# 臺南市都市計畫委員會第二六〇次會議紀錄

一、時 間：96 年 6 月 27 日(三)下午 3 時整

第一案：「擬定臺南市安南區(海佃路一段東側地區)細部計畫案」之第七章事業及財務計畫內有關市地重劃範圍負擔比例疑義案

第一案：變更臺南市北區(「停 4-1」停車場用地及「市 4-3」市場用地為「機 N1」機關用地)細部計畫案

A 區平面配置圖 S : 1/200

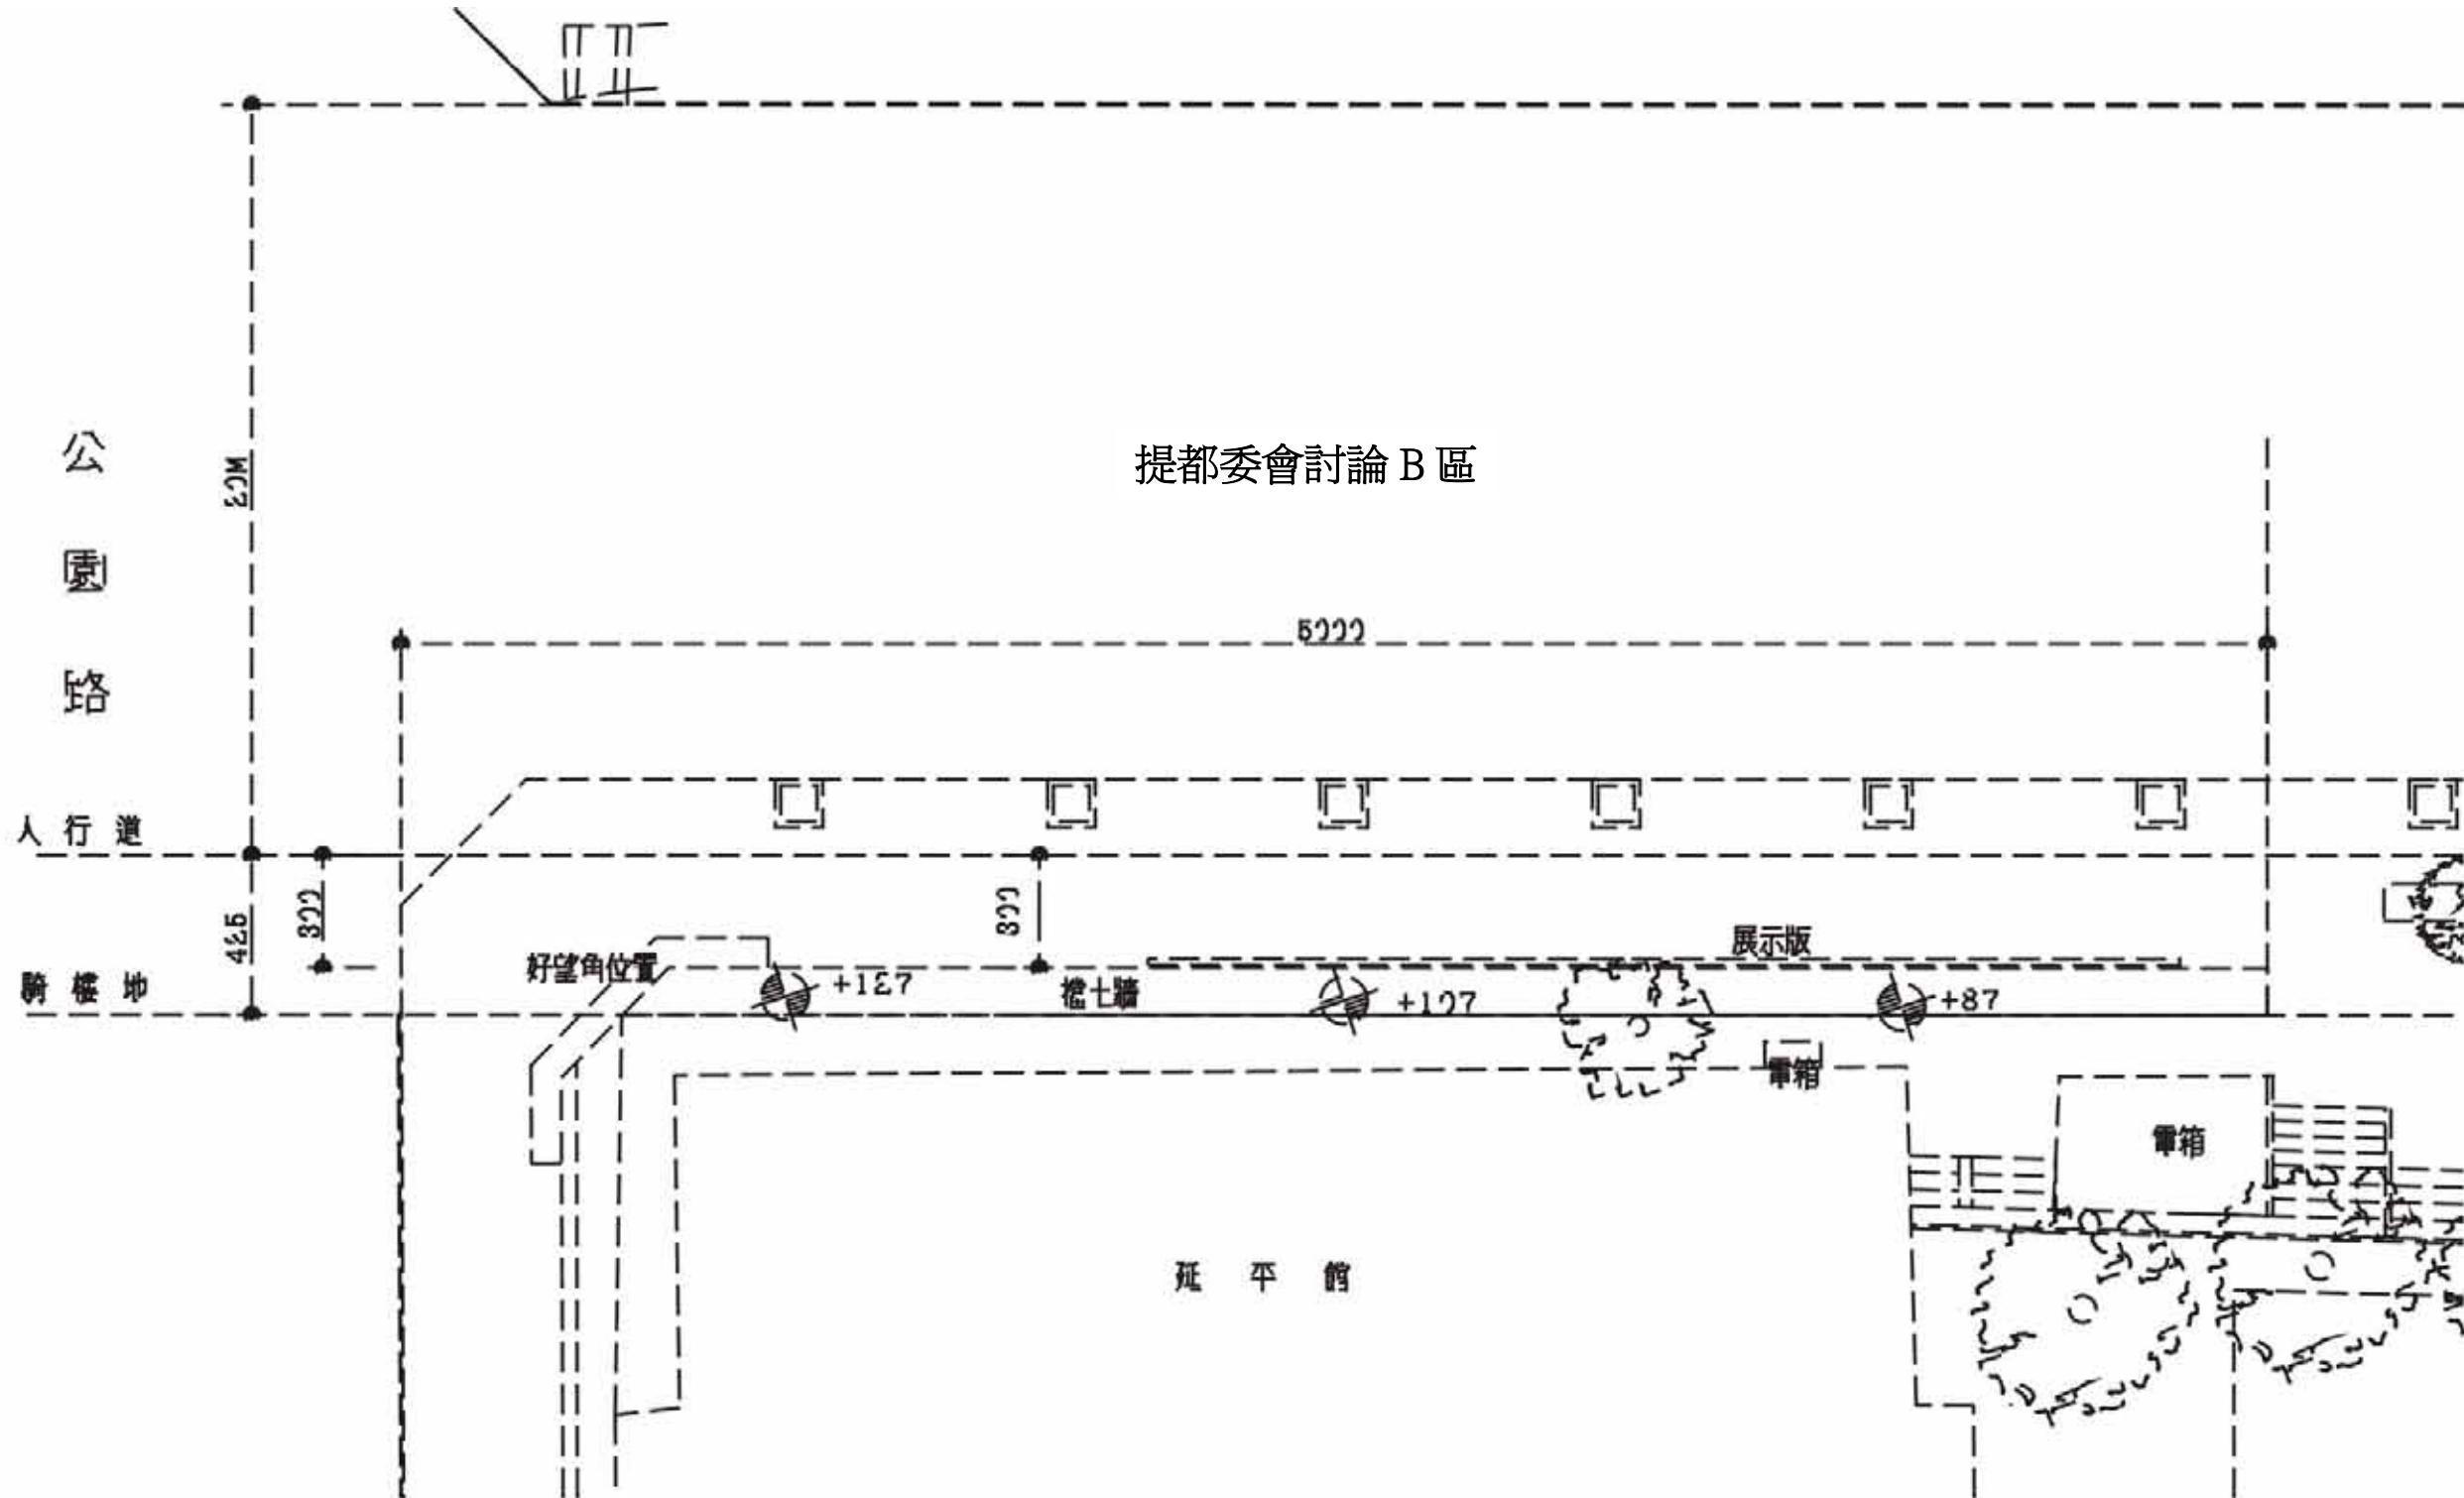
案名	延平國中第二期好望角新建工程
	<p><b>一、申請單位：</b>臺南市立延平國中</p> <p><b>二、辦理依據：</b></p> <p>(一) 依 96 年 6 月 1 日延平國中和緯路邊坡整地協調專案會議決議辦理。</p> <p>(二) 臺南市騎樓地設置自治條例（以下簡稱「騎樓地設置條例」）第 2 條第 2 項</p> <p><b>三、計畫緣起：</b></p> <p>為均衡地區發展，將和緯路（G-1-20m 道路）拓寬為兩側有人行道的四線道路，為此，延平國中乃提供部分校地（網、排、籃球場）做為道路、北側社區綠帶使用，影響學生身心發展及社區人士對運動空間之殷切需求（參見附件一：圖張號 1/5）。</p> <p>道路拓寬後，部分地區受原有地勢影響，致和緯路道路設計坡度與該地現有地勢呈現-10~180 公分不等之高差（參見附件三：照片四、附件一：圖張號 2/5），考量建築物及其相關設施安全，設有一擋土牆，同時使原校內化糞池、變電箱、排煙箱等設施外露，衝擊都市景觀，也增加校園管理上的困難度，因此，乃期望透過「好望角專案」整體規劃設計，改善校園空間與週邊地區景觀和諧性，並創造舒適人行空間，惟於規劃設計階段時，因受現地、安全等因素，使部份地區無法符合騎樓地設置條例相關規定，故擬依騎樓地設置條例第 2 條第 2 項規定提請大會審議。</p> <p><b>四、計畫位置：</b>詳見圖一</p> <p><b>五、規劃設計草案：</b></p> <p>(一) A 區（臨時性簡易籃球場）：</p> <p>在騎樓人行道外端設計立柱掛安全防護網以保護運動學生、民眾，其下留設植栽空間綠化美化景觀（參見附件一：圖張號 3/5、4/5、附件三：照片三、附件四：剖面圖一）。</p> <p>(二) B 區（延平館北側空地）：</p> <p>敲除現有擋土牆，內移重置，並供作展示看板（燈箱）使用（參見附件一：圖張號 3/5、5/5、附件四：剖面圖三、四）。</p> <p><b>六、遭遇課題：</b></p> <p>(一) A 區（臨時性簡易籃球場）：</p> <p>因應學校使用需求於本區設置臨時性簡易籃球場供師生、社區人士使用，惟須在法定騎樓地上設置立柱掛網（參見附件三：照片三、附件四：剖面圖一）作為安全設施，致本區無法符合「騎樓地設置條例」第 6 條：「騎樓地不得設置阻礙物」之規定。</p> <p>(二) B 區（延平館北側空地）：</p> <p>本地區與和緯路人行道高差 87~127 公分不等，其上有化糞池、變電箱、排煙箱等設施（參見附件三：照片五、六），且考慮側向土壓，需保留足夠敷地處理，致本區僅能留設 3 米寬之騎樓地（參見附件四：剖面圖三、五），無法符合「騎樓地設置條例」第 4 條：「留設 4.25 米騎樓地」之規定。</p> <p>綜上所述、本案擬依「騎樓地設置條例」第 2 條第 2 項規定提請審議。</p>

<p><b>七、附件：</b></p> <ul style="list-style-type: none"> <li>(一) 圖一 位置示意圖</li> <li>(二) 附件一 平面配置圖</li> <li>(三) 附件二 臺南市騎樓地設置自治條例</li> <li>(四) 附件三 現況照片</li> <li>(五) 附件四 剖面圖</li> </ul> <p><b>八、以上提請委員會討論。</b></p>
市府初核意見	<p>因和緯路(G-1-20m道路)開闢後地勢高差造成學校與道路介面問題，為因應都市景觀及學校使用需求，本案A區及B區確有施作之必要性，依「騎樓地設置條例」第2條第2款之規定，擬請委員會同意下列兩區減縮騎樓地之寬度規定：</p> <p>一、A區（臨時性簡易籃球場）：</p> <p>因應學校使用需求於本區設置臨時性簡易籃球場供師生、社區人士使用，且必須在法定騎樓地上設置立柱掛網作為安全設施，致本區無法符合「本條例」第6條中騎樓地不得設置阻礙物之規定；另外，行人可由和緯路現有2米寬人行道通行，籃球場亦可由自由進出，故不會影響行人之正常通行。本區擬請都委會准予暫時（直至正規球場興建完成時為止）無需留設騎樓地。</p> <p>二、B區（延平館北側空地）：</p> <p>因延平館現況與和緯路人行道高差約1米，且現有化糞池、變電箱、排煙箱等設施需保留足夠敷地處理，致本區無法依「騎樓地設置條例」第4條規定留設4.25米騎樓地，擬請大會准予本區暫時（直至延平館改建或拆遷時為止）將騎樓地寬度規定由4.25米減縮為3米。</p>
市都委會決議	依市府初核意見通過。
